福島第一原子力発電所 特定原子力施設に係る実施計画変更比較表（第III章 第1編）

福島第一原子力発電所 特定原子力施設に係る実施計画変更比較表（第III章 第3編 2. 1. 1 放射性固体廃棄物等の管理）

福島第一原子力発電所 特定原子力施設に係る実施計画変更比較表（第III章 第3編 2. 2. 2 敷地内各施設からの直接線ならびにスカイシャイン線による実効線量）

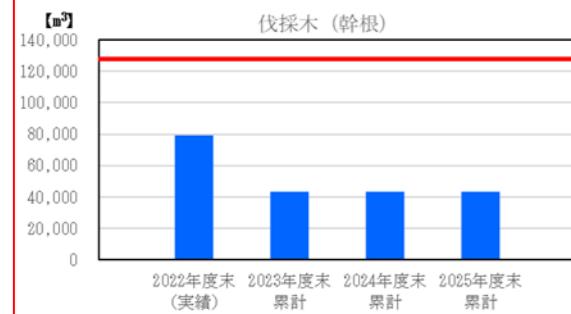
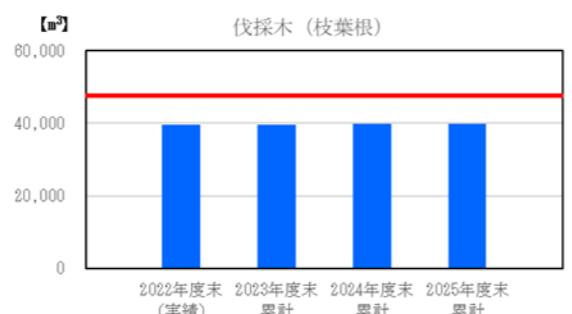
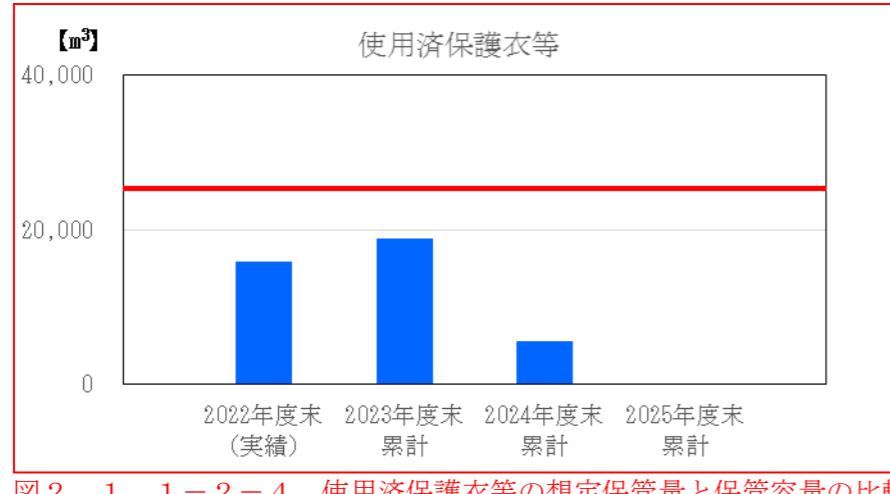
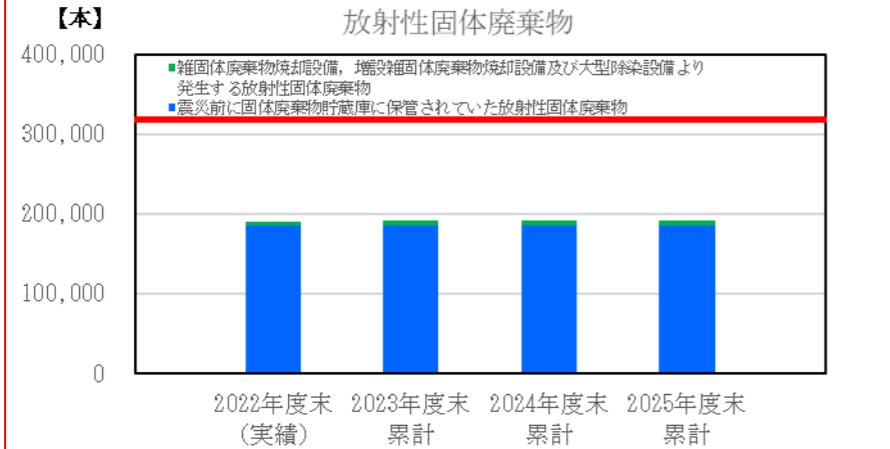
変更前	変更後	変更理由
 	削除	至近の保管成立性の状況を踏まえた記載の削除

図2. 2. 2-2 敷地境界線上の最大実効線量評価地点

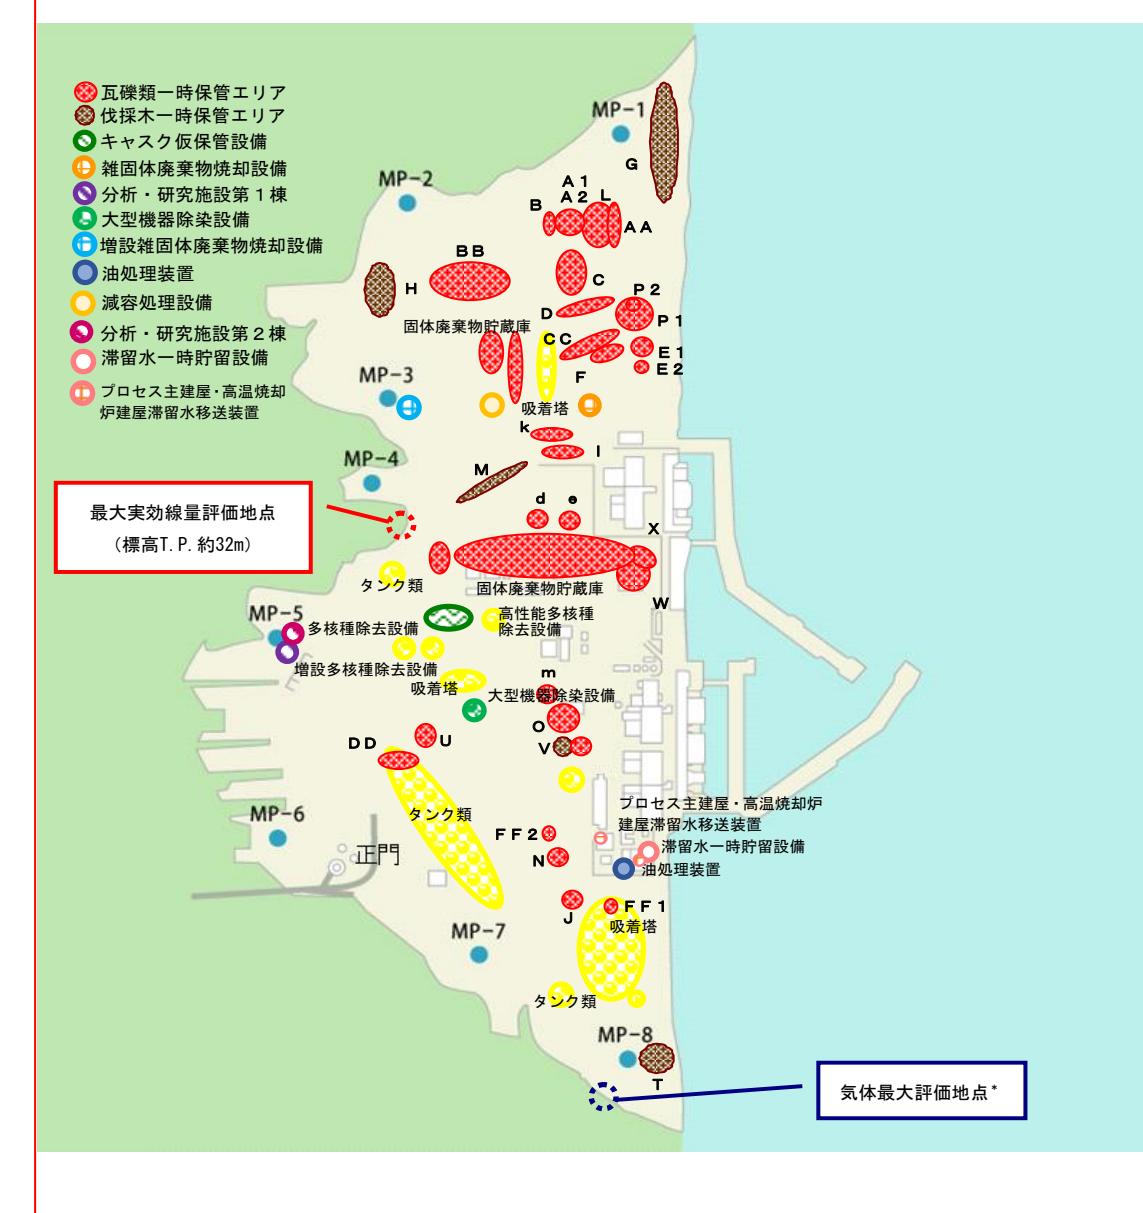
変更前	変更後	変更理由
<p>(中略)</p> <p>2.2.2.3 敷地境界における線量評価結果</p> <p>(中略)</p> 	<p>線源形状：円柱 かさ密度：鉄 0.3g/cm^3 評価結果：約 0.0001mSv/年未満 ※影響が小さいため線量評価上無視する</p> <p>(中略)</p> <p>2.2.2.3 敷地境界における線量評価結果</p> <p>(中略)</p> 	
<p>2.2.2.2 敷地境界線上の最大実効線量評価地点</p> <p>* : 1~4号機原子炉建屋（原子炉格納容器を含む）以外からの追加的放出は極めて少ないと考えられるため、1~4号機原子炉建屋からの放出量により評価</p>	<p>2.2.2.2 敷地境界線上の最大実効線量評価地点</p> <p>* : 1~4号機原子炉建屋（原子炉格納容器を含む）以外からの追加的放出は極めて少ないと考えられるため、1~4号機原子炉建屋からの放出量により評価</p>
